パンドウイトコーポレーション日本支社
〒108-0075 東京都港区港南 2-13-31
品川 NSS ビル
2019年3月7日
PJ19-044

GTH-E 手動式結束工具のカッター改良のお知らせ

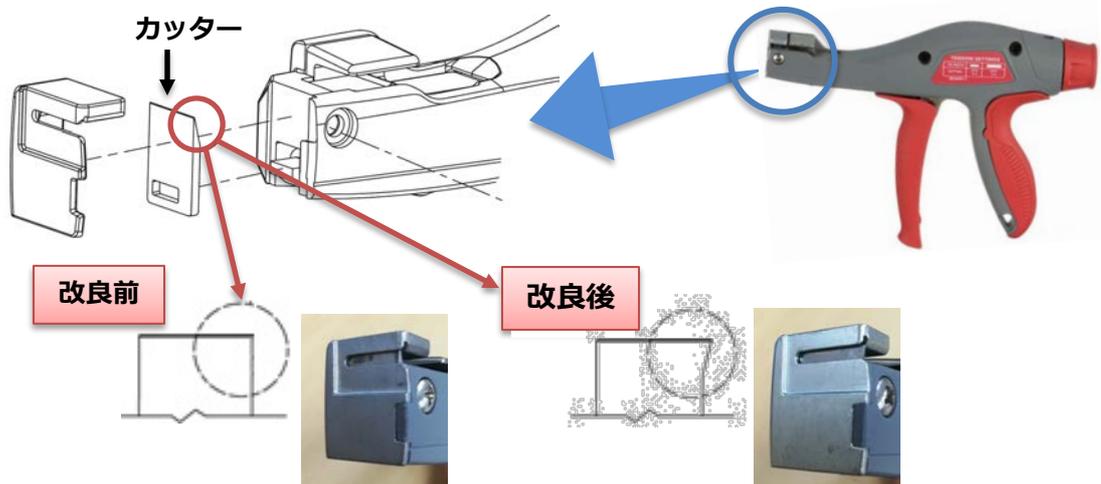
さて、この度弊社では、GTH-E 手動式結束工具の結束バンドを切断するカッターのデザインを改良いたしました。改良後のカッターは、カッター幅が広くなり、2017年に販売を開始しましたダブルクランプ結束バンド、及びエクストラヘビー幅フレキシブル結束バンドにも使用できるデザインとなっています。また、この改良に伴い、交換用カッターブレードも新しくなります。詳細は下記をご参照ください。

- 改良内容：
- カッターの幅を広げ、下記品番にも使用できるように改良
 - PLDC*EH-C350：ダブルクランプ結束バンド
 - PLWS*EH-TL350：エクストラヘビー幅フレキシブル結束バンド

改良時期： 2018年12月製造分より
